REGULERING AV BJØRHEIMSVANNET, STRAND KOMMUNE

I forbindelse med kunngjøringen om søknad til tillatelse om regulering av Bjørheimsvannet, innsendt av Lerøy Vest a/s, så har vi som grunneier (gnr.16, bnr. 80) følgende kommentar:

1.

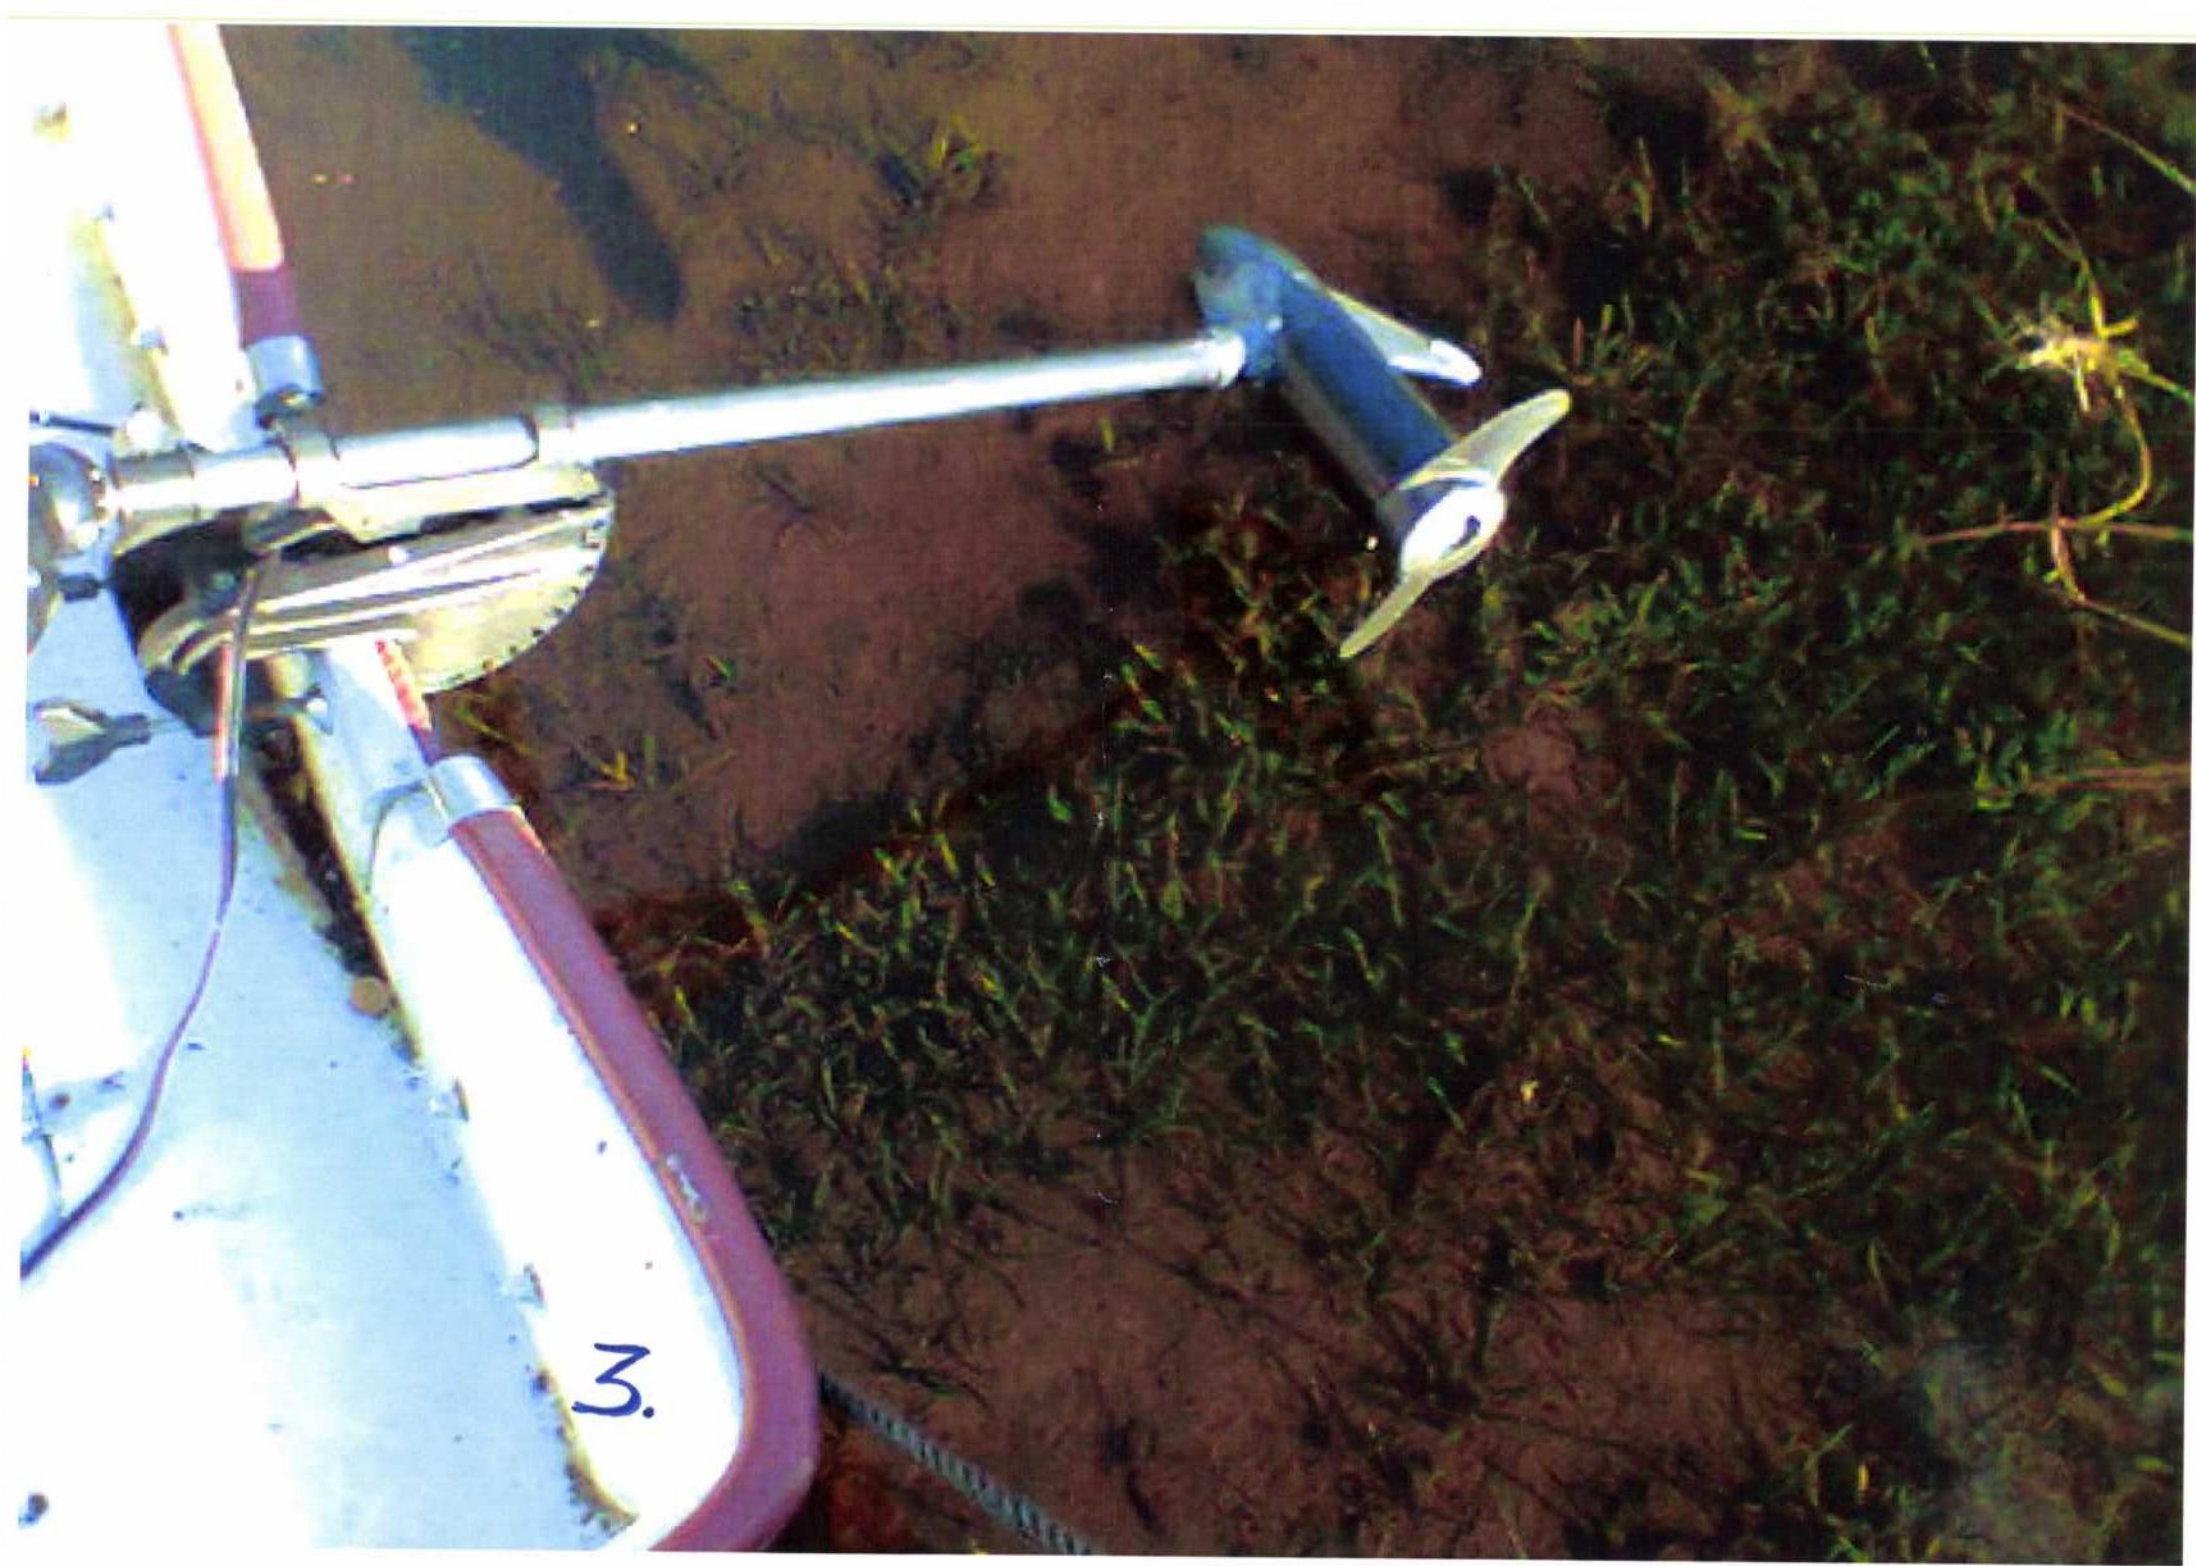
I tillegg (fortsett ved laveste vannstand), så er det umulig å benytte båten som ligger inntil en brygge på vår eiendom. Det er rett og slett ikke vann igjen til at båten flyter med folk oppi (se vedlagt foto 1-3).

Spesielt med tanke på vannstand ved brygge, og ikke minst kloakklukt-problemet, så vil vi sterkt henstille om at vannstanden i fremtiden blir regulert med tanke på en LRV på minimum 32,5.
